c't-Bot Bestückungs-Schalt-Plan

Diese Übersicht möchte eine Orientierungshilfe um Umgang mit Bestückungsplan (links) in Verbindung mit dem Schaltplan (rechts) sein. Die durch grüne Hilfslinien verbundene Bauteile sind diejenigen, die c't-Artikel „Kammerjäger“ (ct2006-12, S. 240, <http://heise.de/-290506>) im Analyse-Beispiel des Abschnitts „Drum prüfe, wer sich ...“ (Motoren funktionieren nicht) erwähnt werden.

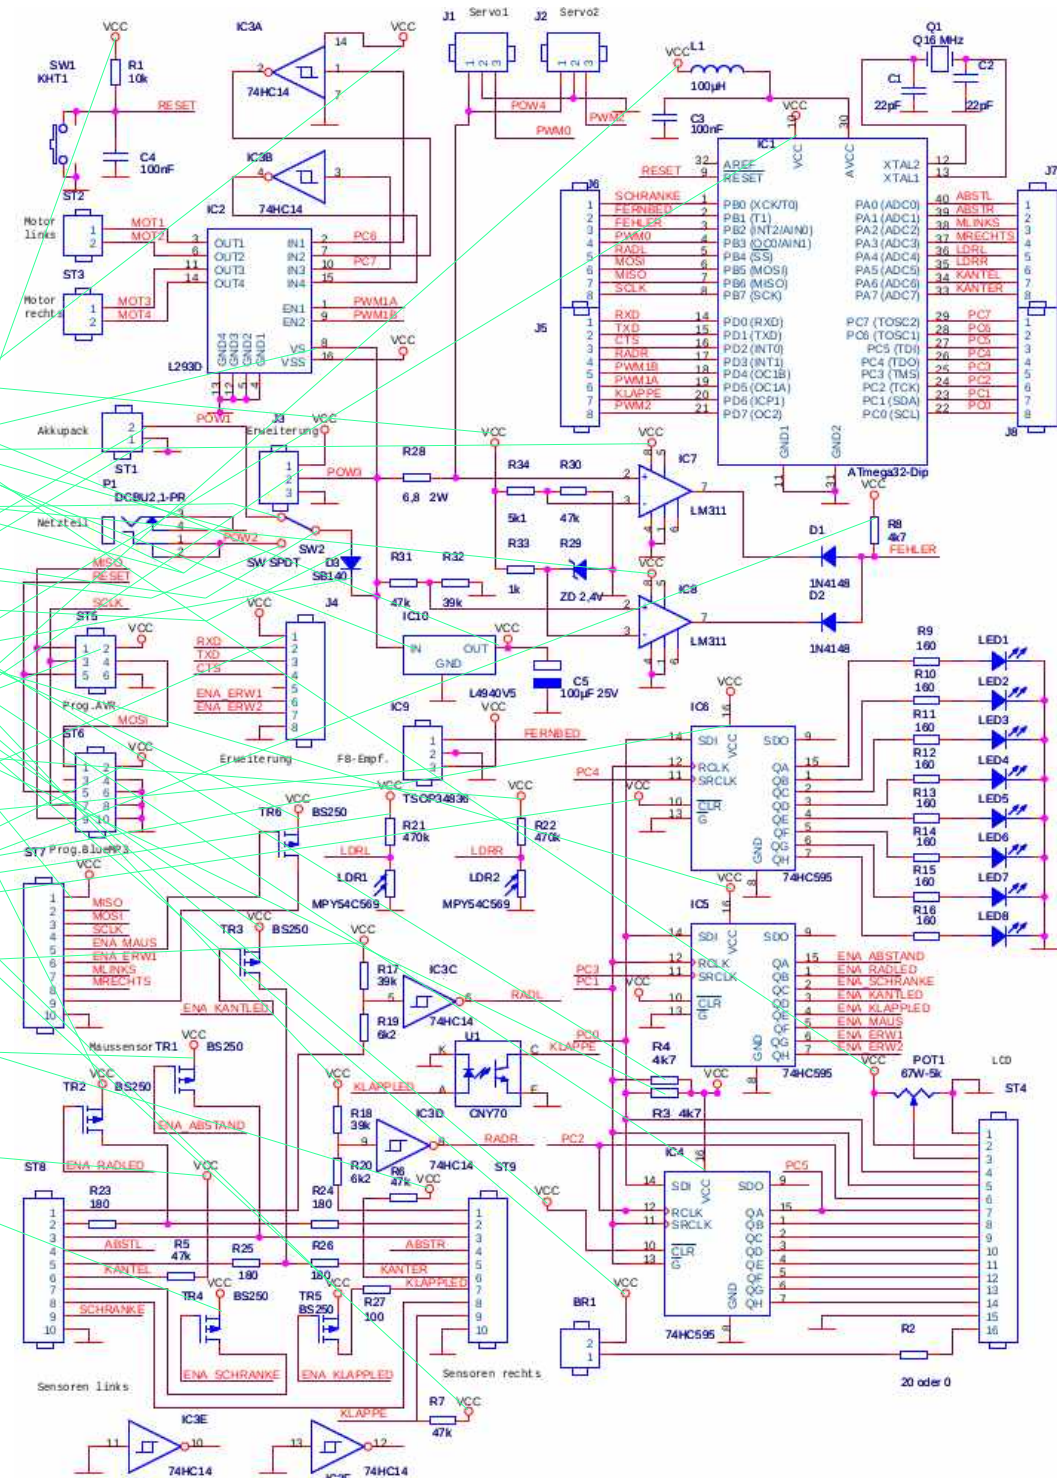
auf Platine falsch gedruckt:
R7/R27 Beschriftung vertauscht
U103 Stempelung auf falscher Seite
dies ist der korrigierte Plan (Stand 5.2.2006)
